Informe Consolidado de Solicitud de Aclaraciones, Rectificaciones y/o Ampliaciones Complementario a la Declaración de Impacto Ambiental del Proyecto "Ampliación Mall Plaza el Trébol"

Nombre del Titular : PLAZA DEL TREBOL SPA
Nombre del Representante Legal : Cristián Andrés Somarriva Labra
Dirección : Av. Américo Vespucio Norte N°1737, Piso 9, Huechuraba.

El presente Informe Consolidado de Solicitud de Aclaraciones, Rectificaciones o Ampliaciones Complementario a la Declaración de Impacto Ambiental del proyecto "Ampliación Mall Plaza el Trébol", contiene las observaciones generadas en virtud de la revisión de la Adenda.

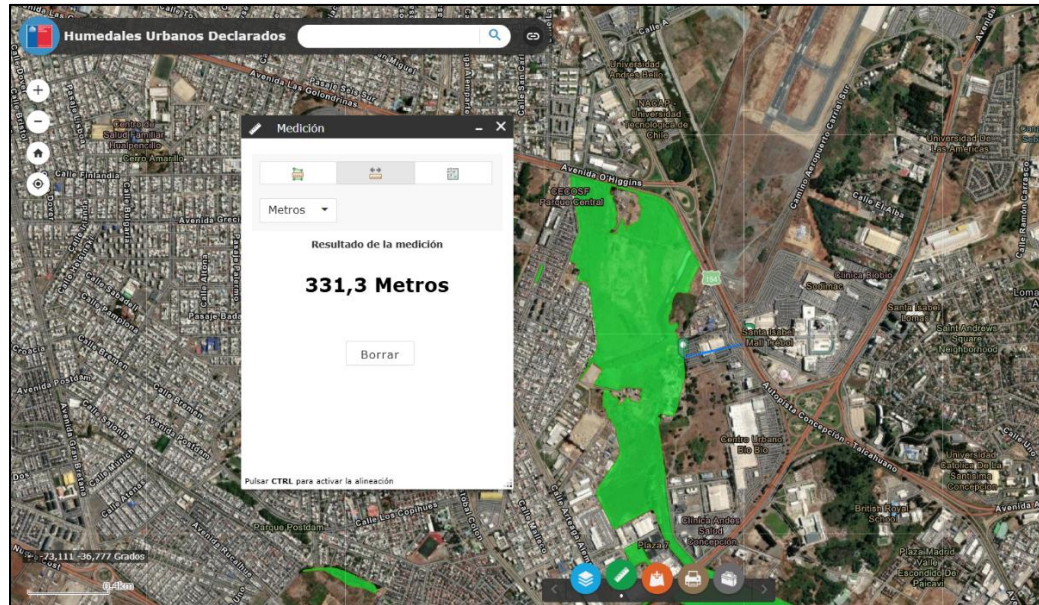
ii. Respecto al potencial efecto indirecto sobre el humedal urbano “Vasco Da Gama” y en atención al Oficio ORD. D.E. N°20229910238 del 17 de enero de 2022 que “*Imparte instrucciones en relación a la aplicación de los literales p) y s) del artículo 10 de la Ley N° 19.300.*”, se solicita evaluar la significancia del impacto sobre este ecosistema analizando los siguientes términos, debe considerar alteraciones indirectas que eventualmente podrían generarse en dicho ecosistema:

- a) Relleno: disposición de material sobre el área del humedal;
- b) Drenaje: infiltración, a través de perforaciones que impliquen un descenso del nivel freático, o desvío de cursos de agua que sustentan el humedal;

- f) Transformación de flora y fauna contenida al interior de humedal: se manifiesta cuando el área pierde su condición de humedal, esto es, cuando las obras o actividades puedan llevar a la pérdida de la fuente de agua que sustenta el humedal, y que provoque que las condiciones al interior del humedal se modifiquen; v.gr., cambios en la composición de las especies producto de la falta de saturación de agua en el suelo o pérdida del espejo de agua, conllevando un cambio composicional de especies de flora y fauna;

Finalmente, se complementa esta observación con imagen satelital del humedal y su distancia al proyecto para que el titular cuenta con esta referencia.
